Besluit op aangevraagde omgevingsvergunning (verleend)

Wij hebben op 12 februari 2016 een aanvraag voor een omgevingsvergunning ontvangen van Titan Wood BV Westervoortsedijk 73 6827 AV ARNHEM voor het vergroten van het bestaande bedrijfsgebouw en het plaatsen van 2 reactoren (fase 2) op het percelen kadastraal bekend

De aanvraag is geregistreerd onder nummer W.Z16.002120.01. (OLO nummer 2018009)

Bijlage 3 : Kaarten m.b.t. bodemverontreinigingen

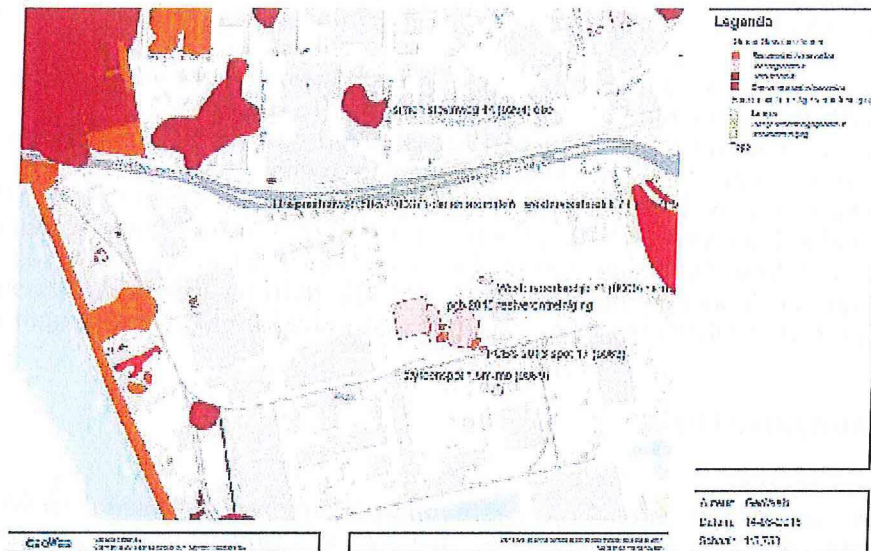
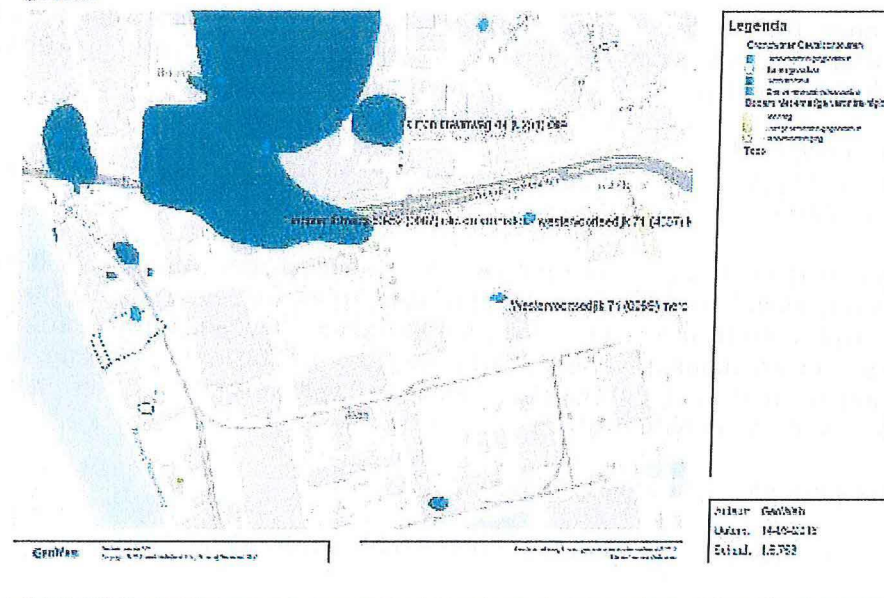
- In de directe omgevingen liggen een aantal grondwaterverontreinigingen (zie kaartje in bijlage 3)
 - Driepoortenweg 50-52 (0067). Het betreft een verontreiniging met olie en aromaten.

Ter plaatse van de Westervoortsedijk 73 zijn in het verleden verontreinigingen met PCB's, mercaptanen en styreen aangetroffen. Een groot deel van deze verontreinigingen is al gesaneerd. Op een aantal plaatsen is nog wel een restverontreiniging in de grond aanwezig (zie kaartje in bijlage 3).

Ter plaatse van de vlek met mercaptanen is in het grondwater nog een sterke verontreiniging achtergebleven. Daarnaast dient men bij graafwerkzaamheden dieper dan 6 meter alert te zijn op afwijkende geuren. Indien dit wordt aangetroffen dient contact te worden opgenomen met bevoegd gezag Wet Bodembescherming. Daarnaast dient men rekening gehouden met bodemvreemd materialen die in het verleden aangetoond zijn ter plaatse van het voormalige tracé van de Westervoortsedijk. Bij grondverzet dient men rekening te houden met deze bodemvreemde materialen:

Ter plaatse van de styreenverontreiniging is in de grond nog een restverontreiniging vanaf 2 tot 3 meter achtergebleven. Graven in deze restverontreiniging is niet toegestaan zonder saneringsplan.

Op het terrein zijn ook nog twee restverontreinigingsvlekken met PCB's aanwezig (spot 12 en spot 17). De restverontreiniging ter plaatse van spot 12 is aanwezig vanaf 1,5 m -mv en ter plaatse van spot 17 vanaf 0,5 m-mv;

- Graven in de aanwezige restverontreinigingen (zie kaartje in bijlage 3) is onder restricties mogelijk. Indien in deze restverontreinigingen gegraven gaat worden zal er een saneringsplan moeten worden ingediend,

- Ter plaatse van de vlek met mercaptanen is in het grondwater nog een sterke verontreiniging achtergebleven. Daarom dient men bij graafwerkzaamheden dieper dan 6 meter alert te zijn op afwijkende geuren. Indien dit wordt waargenomen dient contact te worden opgenomen met bevoegd gezag Wet Bodembescherming,

- Gezien de aanwezige grondwaterverontreinigingen (zie kaartje bijlage 3) in de directe omgeving mag er geen grondwateronttrekking plaatsvinden tenzij:
 - o uit het bemalingsplan gebleken is dat er geen beïnvloeding van (nabijgelegen) grondwaterverontreiniging(en) plaatsvind(t)(en);
 - o als er een melding artikel 28 lid 3 moet plaatsvinden of saneringsplan wordt ingediend;
 - o dat eventueel te ontgraven grond niet vrij in gebruik is.
